Travaux de réalisation d'une plateforme expérimentale banc frein pour moteur à combustion hydrogène dans le cadre du projet PLEX H2 sur le site de l'École Centrale de Nantes
1, rue de la Noë, 44 300, Nantes

Questions / Réponses / Précisions en phase de consultation

Affaire n° : CETIM-HyMeet	Phase : AO	Date d'édition : 20/01/2026
Auteur : Yannick HOCHET		Version 0

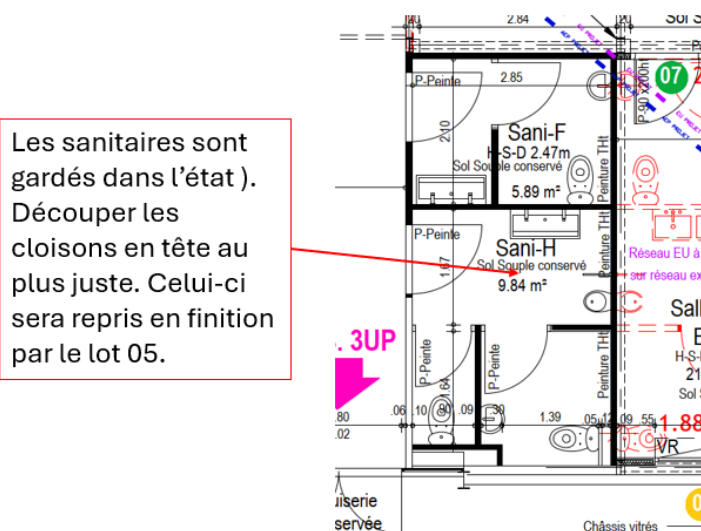
- Question : Quelle est la zone de dépose du carrelage existant
- Réponse : Zone en rouge ci-dessous

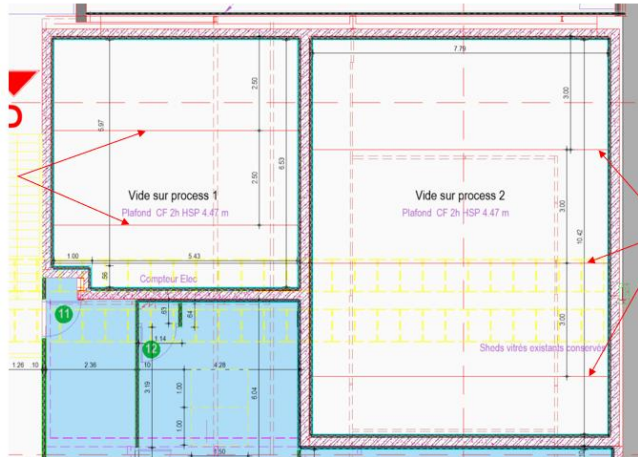
- Question : Pouvez-vous transmettre plan de coupe existant ?
- Réponse : Plan N°300 en en pièce jointe
- Question : Devons-nous chiffrer percements et modifications suivants coupe CC ? Dans quelle ligne du DPGF ?
- Réponse : Oui, en « PRESTATION SUPPLEMENTAIRE EVENTUELLE » PHASE 4 : les DPGF sont modifiable, des lignes peuvent être ajouter.
- Question : Qui doit la reprise du carrelage au droit des fondations créées (mur CF et massifs charpente mezzanine) ?
- Réponse : Lot 07 BETON-SURFACE-SOL SOUPLE-CARRELAGE (Lire le CCTP)
- Question : Localisation/Nombre IPN support plafond ?

IPE de 240mm
(dimension à justifier
lors de l'exécution
avec le lot 05)

IPE de 240mm
(dimension à justifier
lors de l'exécution
avec le lot 05)

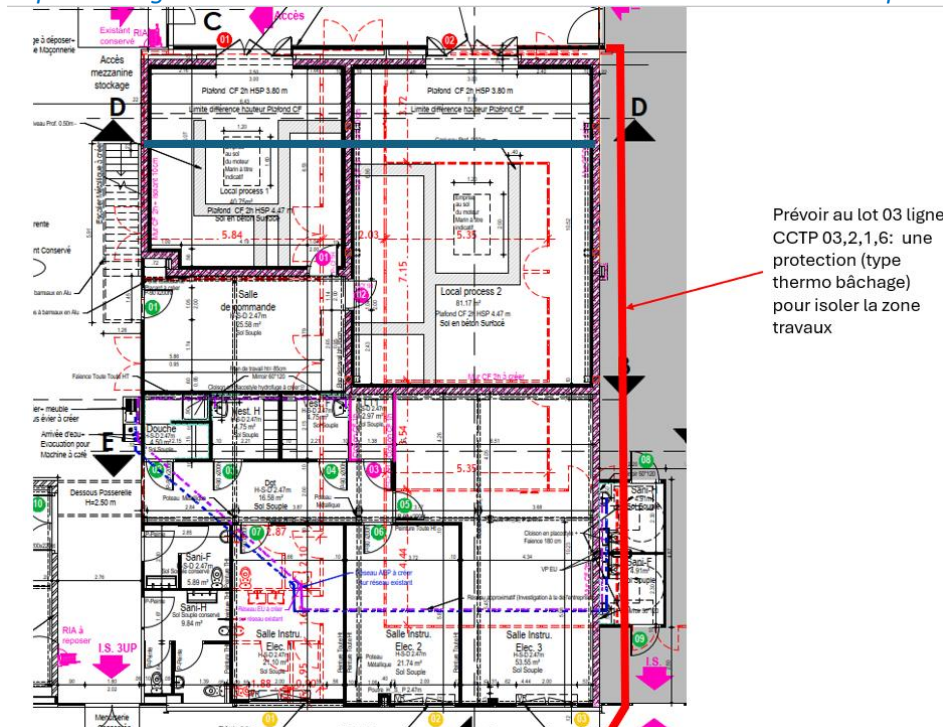
- Question : Qui doit les sas toute hauteur en fonction du phasage ? Quelle est le type de protection souhaitée ?

- Réponse : Ligne CCTP 3.2.1.6 Prévoir cantonnement bâché et étanche aux poussières

Prévoir au lot 03 ligne
CCTP 03,2,1,6: une
protection (type
thermo bâchage)
pour isoler la zone
travaux

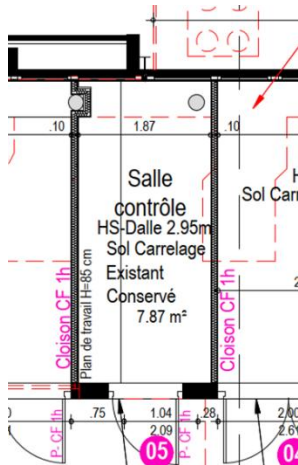
- Réponse : Dans les bancs moteurs pour permettre la continuité CF 2H (Lire PV feu des ouvrages)
- Question : Salle de pilotage : Non mentionnée sur les plans. S'agit-il de la Salle de commande et/ou de la Salle instruments Elec.3.

- Réponse : Il n'y pas de salle de pilotage de mentionné sur les plans.
Salle de commande :

Salle contrôle :

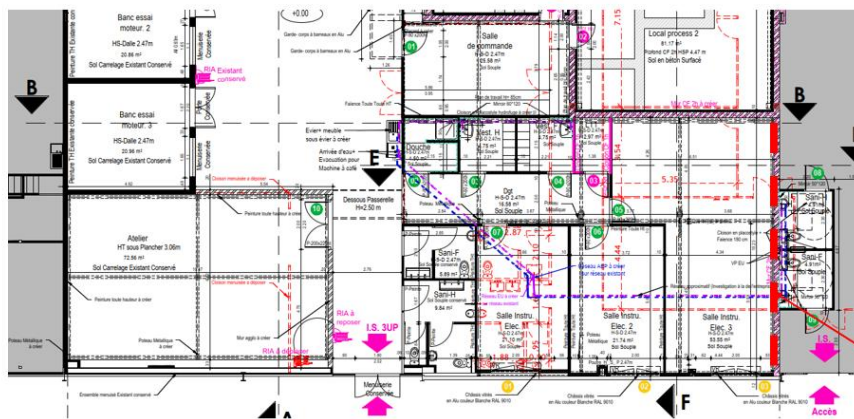
- Question : Article 05.2.2.2. CLOISONS 98/48 : pour la zone salle de contrôle, les bancs et les différents réseaux seront ils démontés afin de réaliser les 2 cloisons ?
- Réponse : *Oui hormis le réseau TU re refroidissement prévoir l'interface CF 1H*
- Question : Article 05.2.2.2. CLOISONS 98/48 : à la visite de ce matin, il a été évoqué de réaliser une cloison EI120 en lieu et place du mur aggro EI120 entre salle instru.03 et zone non concernée par les travaux. Est-ce confirmé ?
- Réponse : *Oui, Cependant, selon le RICT, une cloison EI60 est suffisante l'inclure en PSE dans le DPGF*

Transmettre en PSE : Chiffrage pour une cloison toutes hauteurs EI60 type SAA (ou de technicité équivalente) .

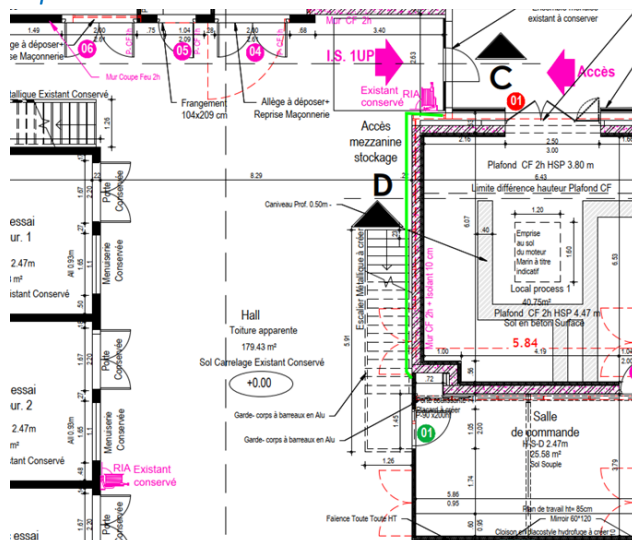
- Question : Devons-nous prévoir la peinture des canalisations ?
- *Réponse : Oui*
- Question : Les plaques de protection sur les portes existantes seront-elles retirées afin de permettre la remise en peinture des portes ?
- *Réponse : Oui, elles seront demandées au lot 2 déconstruction*
- Question : Pouvez-vous préciser plus exactement l'emplacement de l'enduit à la chaux ?
- *Réponse : En vert ci-dessous*
